ZDM-X.271.15.2019.AH

## WYJAŚNIENIE I ZMIANA TREŚCI SIWZ

### **„Budowa Intermodalnego Węzła Komunikacyjnego w Białymstoku wraz z infrastrukturą techniczną – Część II – Układ drogowy”**

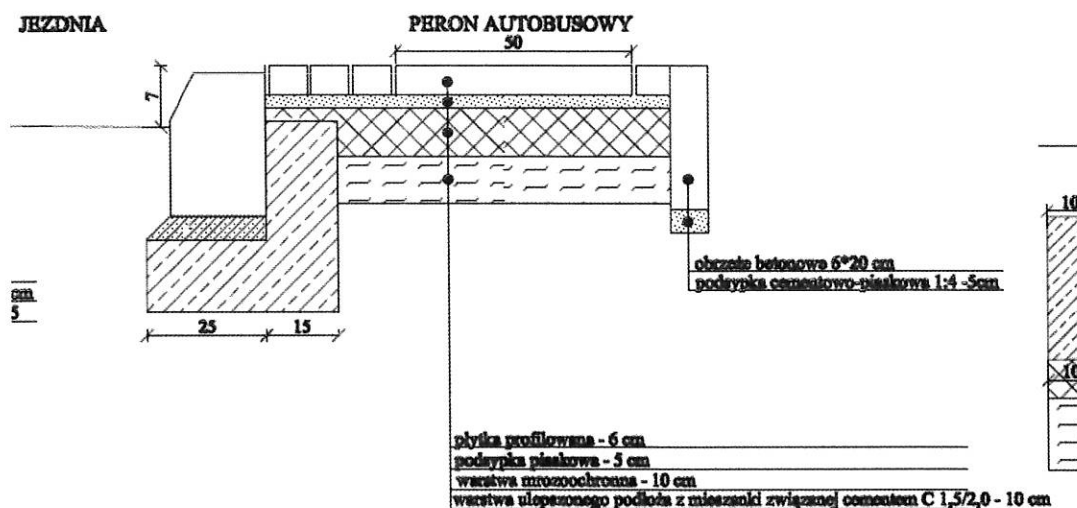
Prosimy o informację, czy przy schodach zgodnie z pkt. 2.2.3 SST D.10.02.01 należy zamontować balustradę. Prosimy o podanie długości balustrady.

Nie przewiduje się montażu balustrady przy projektowanych schodach terenowych.

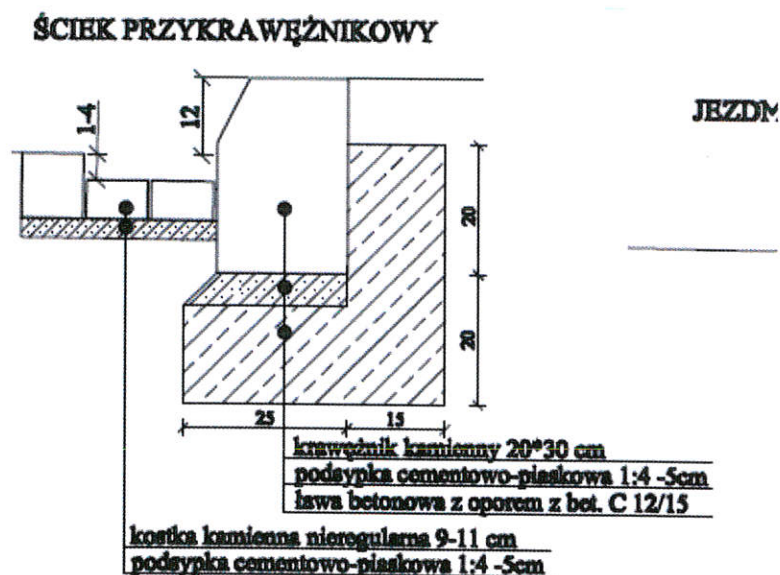
Prosimy o jednoznaczne wskazanie rodzaju oraz wymiarów płytek profilowanych na peronach autobusowych. Czy chodzi tu o betonowe płytki kierunkowe koloru białego ryflowane? Czy można zastosować płytki o wymiarach 30x30x8cm?

Na peronach autobusowych należy przewidzieć zastosowanie płytek profilowanych o wymiarach 30x30 cm.

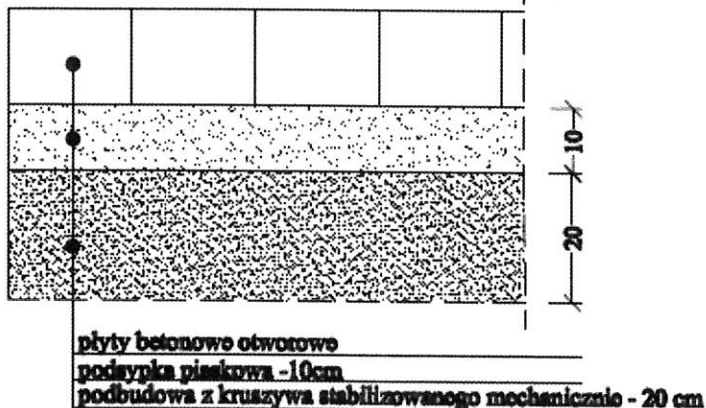
Zgodnie z przekrojem konstrukcyjnym oraz pkt. 5.2 i 7 opisu technicznego ściek przykrawężnikowy należy wykonać z kostki kamiennej nieregularnej wys. 9-11 cm:

Kosztorys natomiast oraz pkt. 2.2.1 SST D.08.05.01 wskazuje na prefabrykowane elementy betonowe:

Prosimy o jednoznaczne wskazanie materiału na ściek.

Zamawiający zamieszcza skorygowany rysunek konstrukcyjny dotyczący wykonania ścieku, który należy wykonać z prefabrykowanych elementów betonowych.
